Reporte Final de Auditoría
Nehuenco I – Colbún
Ciclo Combinado

Para Coordinador Eléctrico Nacional, Chile

Marzo 2017, rev. 1

Título: Reporte final de auditoria central Nehuenco I Ciclo Combinado (1 GTx1ST)
--

Ilustración 2 - Mínimo Técnico

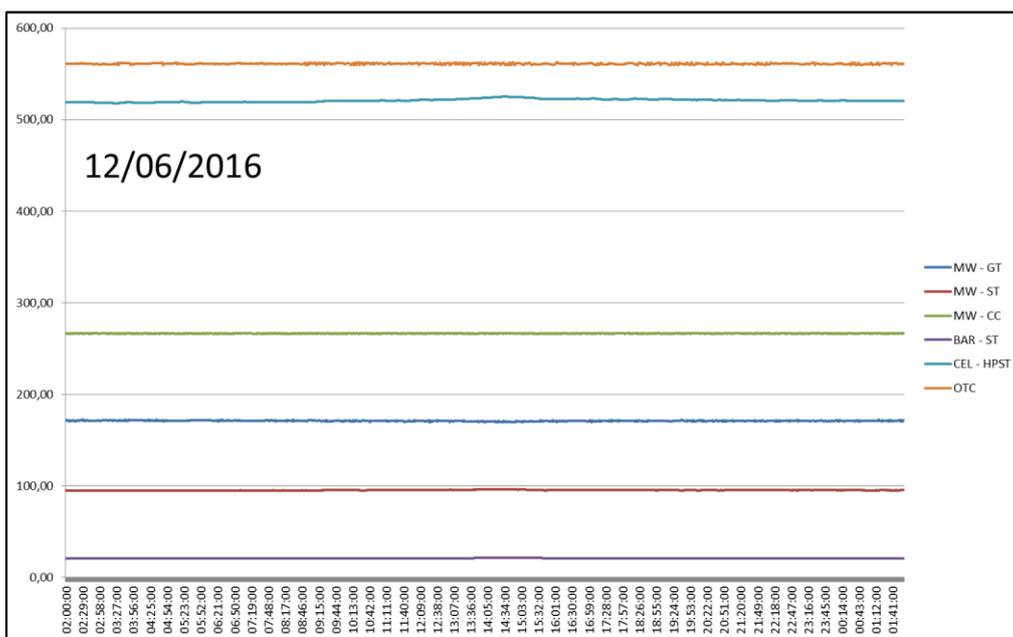
De acuerdo con los datos operacionales de 12/06/2016 Ilustración 2 y 07/01/2017 Ilustración 3 fue posible identificar una operación continua durante periodos de aproximadamente 24:00h donde fue constatado un valor de generación **266MW** en promedio. (curva verde)

Ilustración 4 - Prueba operacional (Min. Técnico)

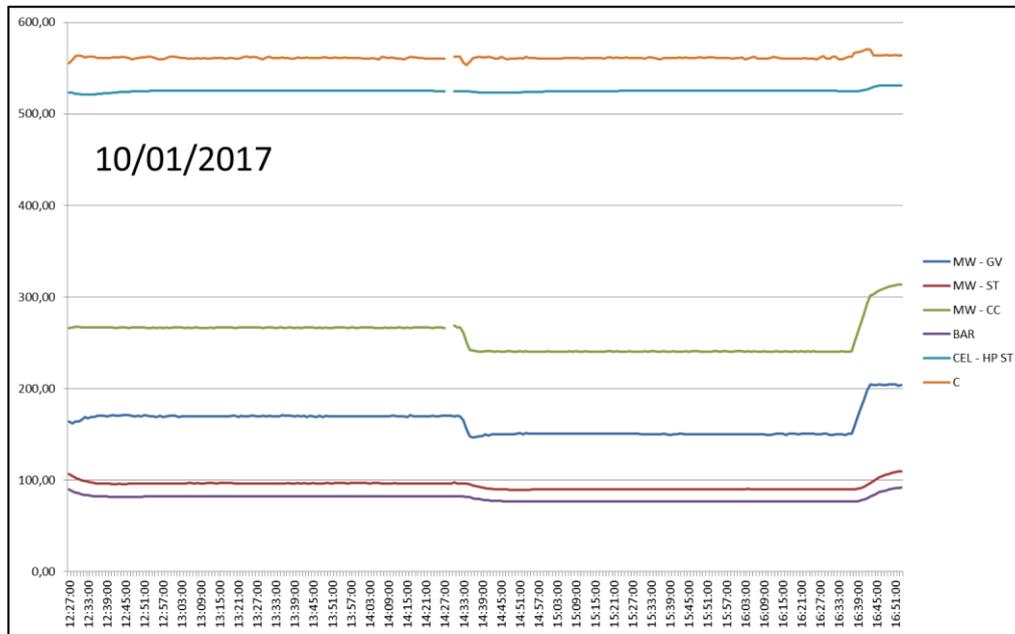
Durante la visita fue posible constatar la operación estable en el valor informado de **260 MW (curva verde)**. Posteriormente la carga fue reducida, de acuerdo con el protocolo de prueba, al valor de **240 MW** operando por un periodo aproximado de 02:00 horas de forma permanente, segura y estable de acuerdo con los criterios de evaluación establecidos. Hasta el día de la prueba no había sido posible identificar en la información operacional enviada por el Coordinado un registro donde la central hubiera operado en el mínimo técnico informado de **260 MW**.

Conforme con el análisis realizado, no fueron identificadas restricciones técnicas que impidan una operación con niveles de carga inferiores al valor declarado de 260 MW, considerando además que durante la prueba operacional fue realizada una operación segura, continua y estable en **240 MW**.

Ilustración 5 - Partida a Frío

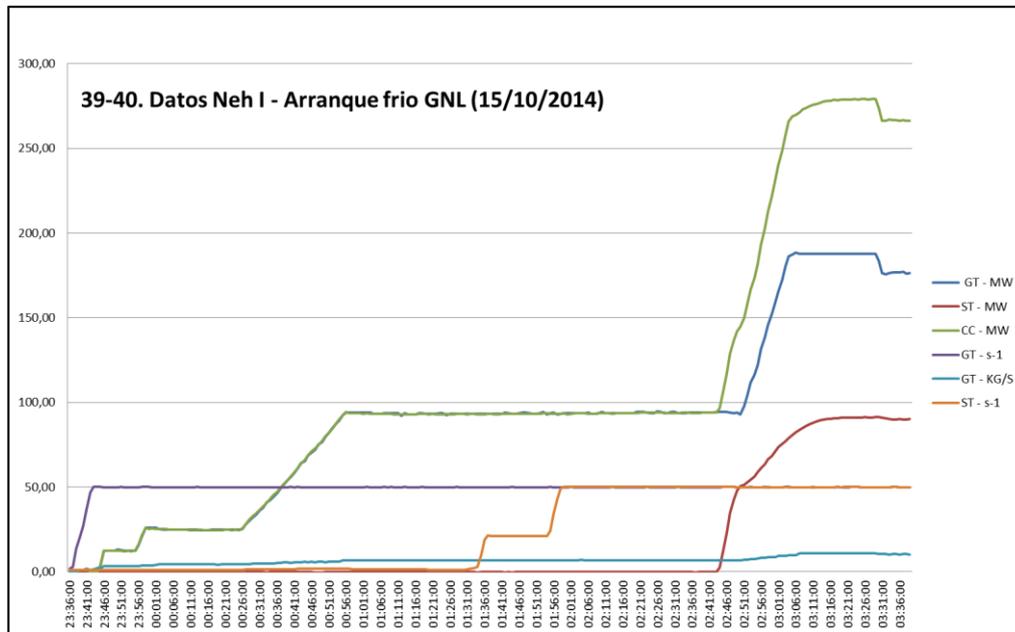
Para el día 15/10/2014 el inicio de la unidad fue a las 23:36 momento en el cual el turbogenerador de gas empezó su rampa de aceleración, por otro lado a las 03:03 la unidad alcanzó el mínimo técnico informado. Totalizando un tiempo de partida a frío de 03:26 horas.

A pesar de no haber sido constatada la temperatura del metal en la curva de partida del día 15/10/2014 el criterio de partida a frío puede ser confirmado por el comportamiento del procedimiento de arranque identificado que es semejante a la secuencia de un procedimiento típico de arranque en frío.

A través de los análisis y curvas de tendencias verificadas no fue posible constatar el valor informado de 06:00 horas como tiempo de partida en frío. Las evaluaciones posibilitaron identificar que para la Central Nehuenco I la partida fría desde que se da comando de partida al turbogenerador hasta alcanzar el mínimo técnico informado es de 03:30 horas aproximadamente, de acuerdo con la ilustración 5 y definición y criterios establecidos para evaluación del parámetro.

Ilustración 6 - Tiempo de estabilización Cambio de carga

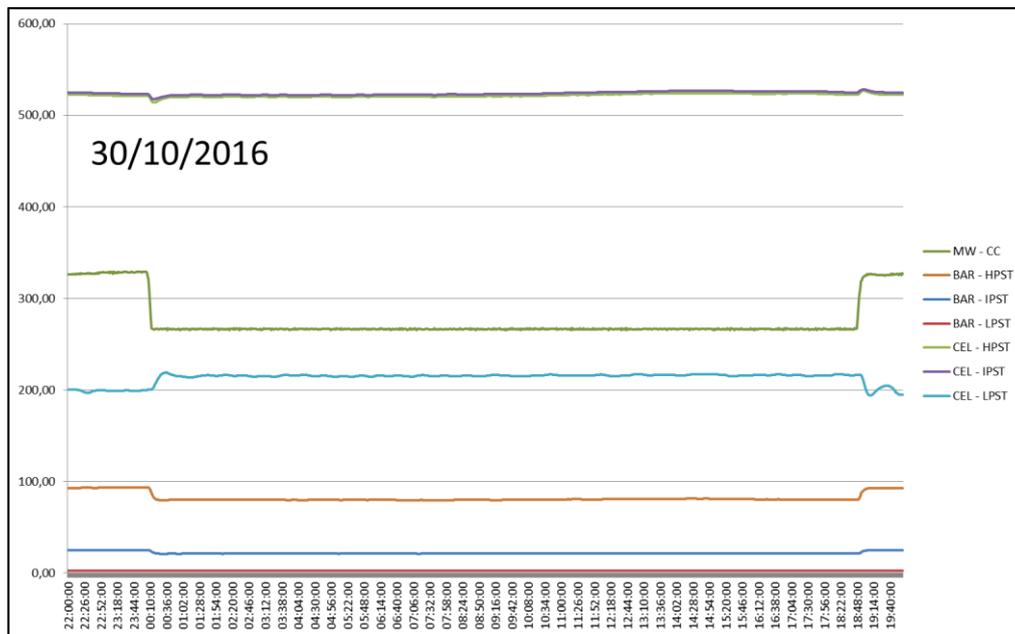
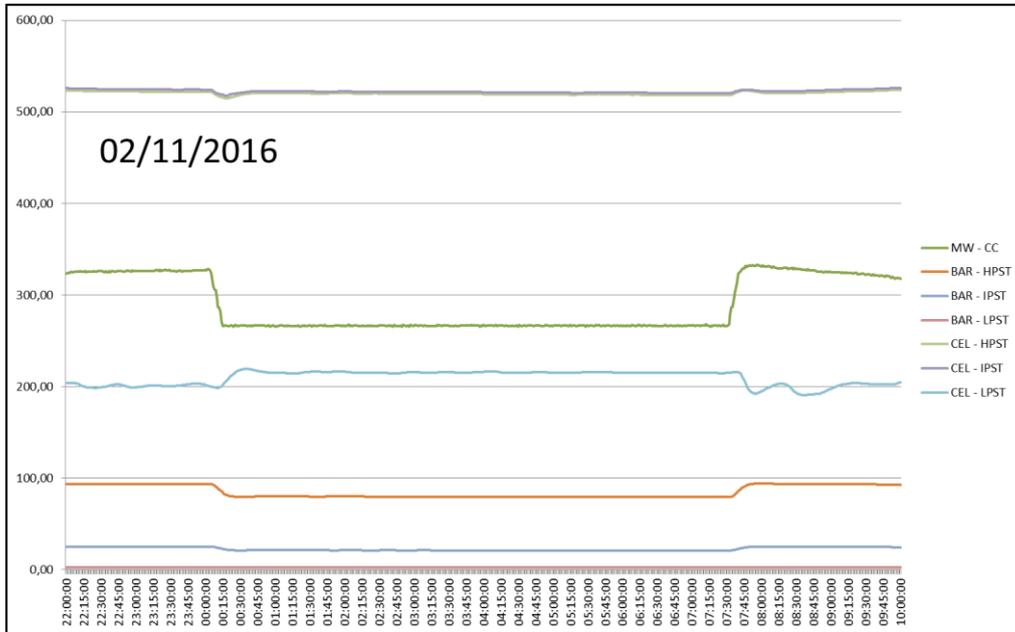
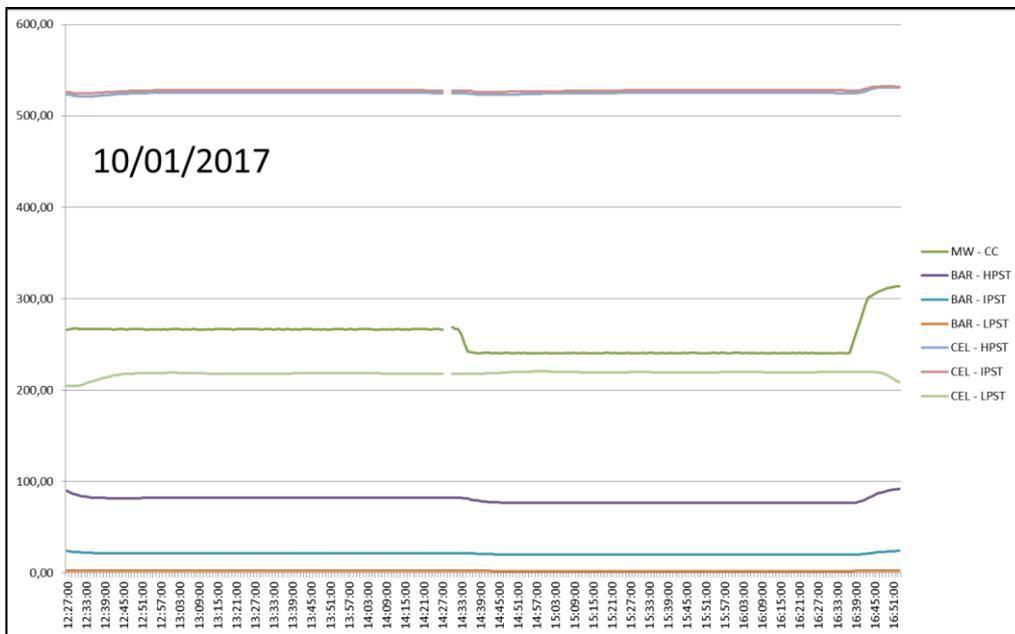
A través de los análisis y curvas de tendencias verificadas fue posible constatar que el valor de 02:00 horas informado no es consistente. Las evaluaciones identificaron que la Central Neuhuenco I logra estabilizar parámetros de temperatura y presión en un tiempo aproximado de 30 minutos. Debido a la falta de información de la expansión diferencial no fue posible identificar restricciones técnicas respecto de dilataciones térmicas. Sin embargo cambios de carga realizados con temperaturas constantes (En el rango de 75% – 100% de carga) generalmente no necesitan un tiempo de estabilización de acuerdo con nuestra experiencia. por otro lado cambios de carga debajo de 75% que pueden causar un cambio en los parámetros de temperatura, cuando ejecutados de acuerdo con la rampa de carga adecuada pueden tener un tiempo de

estabilización de 0 a 30 minutos lo que no impide realizar cambios de carga en este tiempo desde que sean seguidas las limitaciones operacionales.
